**Aggiornamento Elaborato 2 del PAI Po**  
**Aggiornamento Mappe aree allagabili del PGRA**

**Scheda di sintesi**

**Comune: BASSIGNANA**

## DESCRIZIONE DELLA MODIFICA PROPOSTA

**Figura 1 - Quadro dei dissesti PAI**

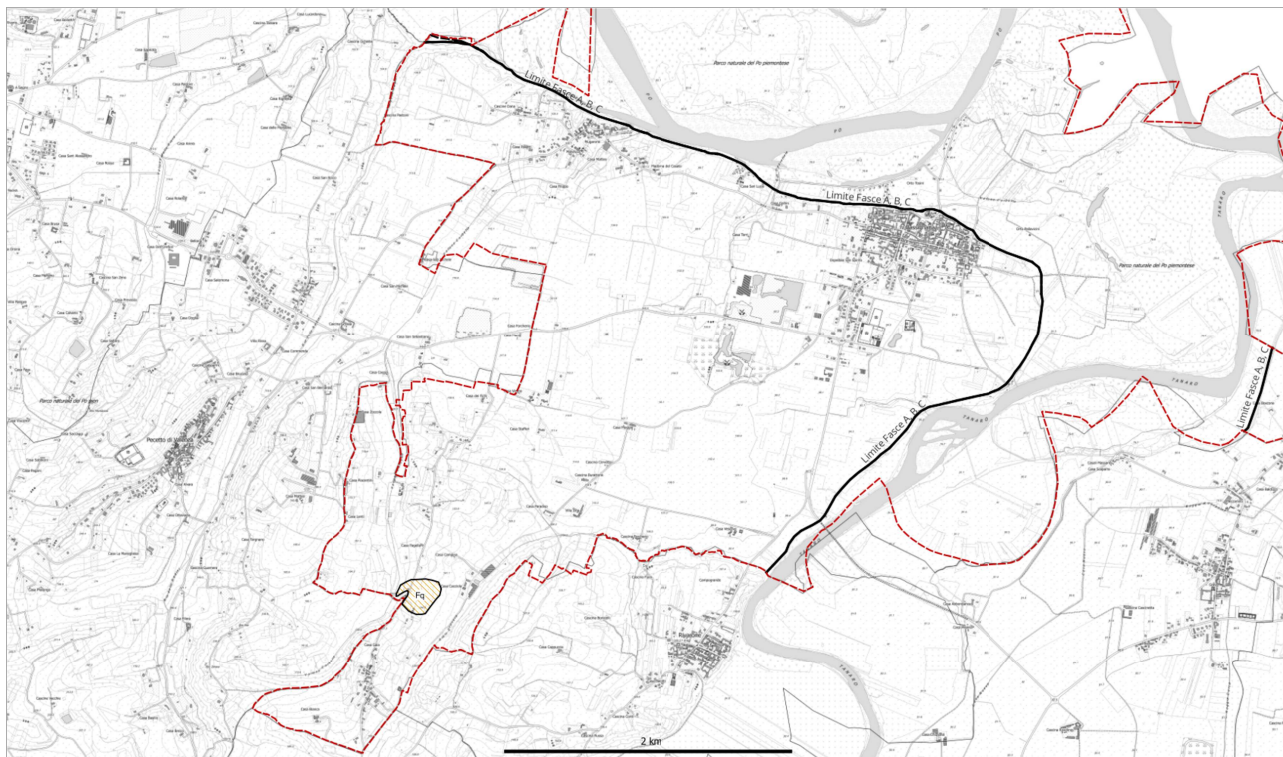
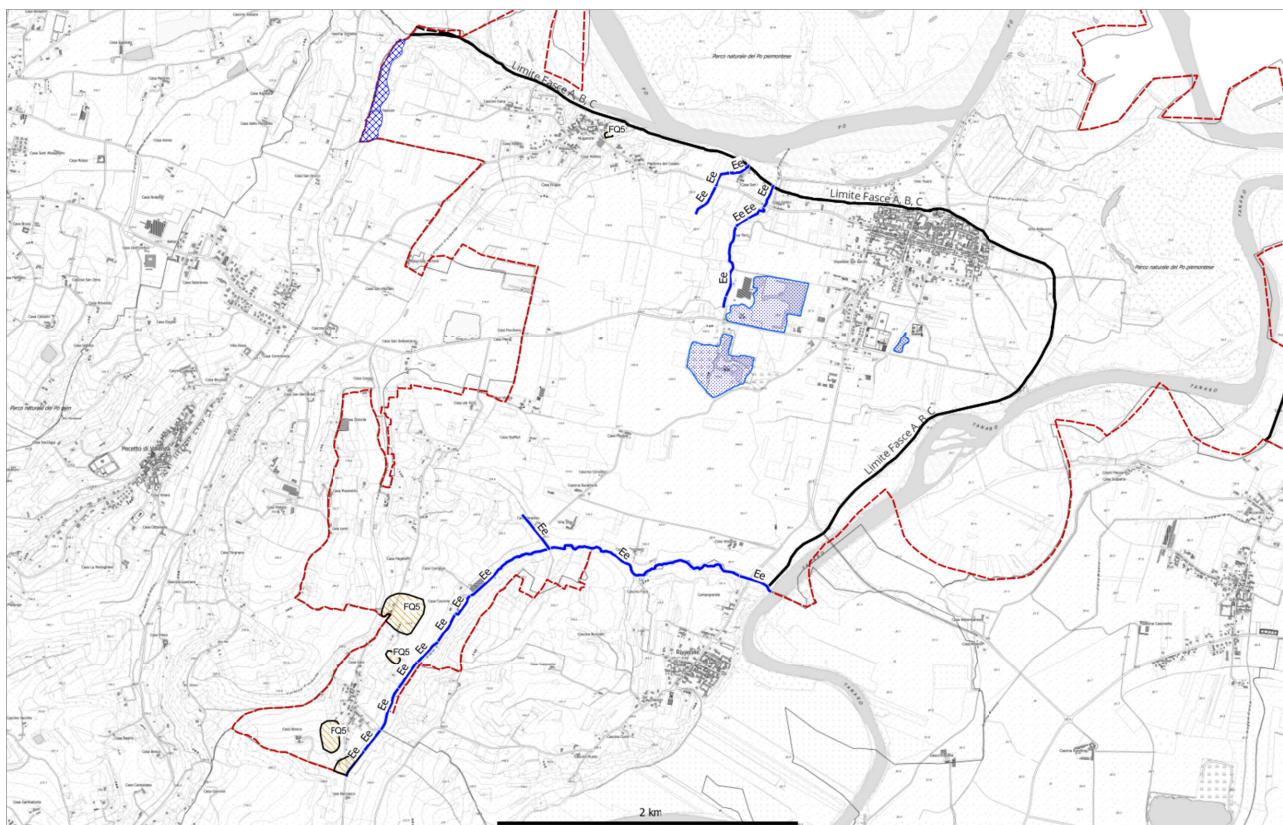
Sono stati rilevati, caratterizzati e delimitati, alla scala opportuna, i fenomeni di dissesto idraulico e di versante tenendo in considerazione quelli cartografati all'Elaborato n. 2 del PAI ed apportando le modifiche e gli aggiornamenti necessari.

Dissesti areali (EeA, EmA): è stata inserita in cartografia la presenza di un'area in dissesto fluviale di tipo areale EeA per il Rio delle Redini per mosaicatura con quella già definita nello studio di adeguamento al PAI relativo all'adiacente Comune di Pecetto di Valenza.

In corrispondenza delle esistenti aree di cava morfologicamente depresse, stante la riscontrata presenza di accumuli idrici, è stata inoltre introdotta la presenza di un dissesto areale di tipo EmA delimitato su base morfologica e aerofotogrammetrica.

Dissesti lineari (EeL): a seguito delle verifiche idrologiche-idrauliche effettuate, sono stati introdotti dissesti lineari di tipo EeL su alcuni tratti dei corsi d'acqua del reticolo idrografico minore, derivanti sia dall'inadeguatezza idraulica delle sezioni dei fossi stradali e delle tombinature, sia da attraversamenti parzialmente occlusi e da zone morfologicamente depresse che possono essere origine di allagamenti a bassa energia.

Dissesti gravitativi di versante: Il Piano Stralcio di Assetto Idrogeologico (PAI) individua i principali dissesti gravitativi di versante nel settore meridionale del Comune, in Località Fiondi. Questi, coerentemente con quelli di cui al PAI, sono stati integralmente recepiti e identificati come dissesti quiescenti di tipo FQ. Inoltre, in località Mugarone nel settore a nord ovest del concentrico è stata cartografata una piccola frana quiescente.
